**Европейская экономическая комиссия****Комитет по внутреннему транспорту****Всемирный форум для согласования правил
в области транспортных средств****Рабочая группа по общим предписаниям,
касающимся безопасности****Сто двадцать седьмая сессия**

Поправки к правилам, касающимся**газотурбинных транспортных средств:****Правила № 110 ООН (транспортные средства,****работающие на сжатом природном газе****и сжиженном природном газе)****Предложение по дополнению 2 к поправкам серии 02
к Правилам № 110 ООН (транспортные средства,
работающие на сжатом природном газе
и сжиженном природном газе)****Представлено экспертом от Европейской ассоциации поставщиков
автомобильных деталей***

Пример 2

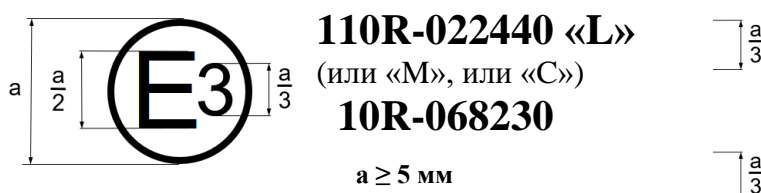
Этот знак официального утверждения, проставляемый на элементе оборудования КПП и/или СПГ, означает, что данный элемент оборудования официально утвержден в Италии (Е 3) на основании Правил № 110 ООН под номером официального утверждения 022440, а также на основании Правил № 10 ООН под номером официального утверждения 068230. Первые две цифры первого номера официального утверждения указывают, что официальное утверждение было предоставлено в соответствии с предписаниями Правил № 110 ООН с внесенными в них поправками серии 02.

Первые две цифры второго номера официального утверждения указывают, что официальное утверждение было предоставлено в соответствии с предписаниями Правил № 10 ООН с внесенными в них поправками серии 06».

«7.4.3 Если элемент оборудования соответствует типу элемента оборудования, официально утвержденному на основании еще одних или нескольких других правил ООН, и если различные официальные утверждения были предоставлены одной и той же страной, то для этой конкретной страны повторять обозначение, предписанное в пункте 7.4.1 выше, не нужно; в этом случае номера Правил и официального утверждения, а также дополнительные обозначения всех правил, в соответствии с которыми в одной и той же стране были предоставлены официальные утверждения, должны быть расположены в виде строк справа от обозначения, предписанного в пункте 7.4.1 выше».
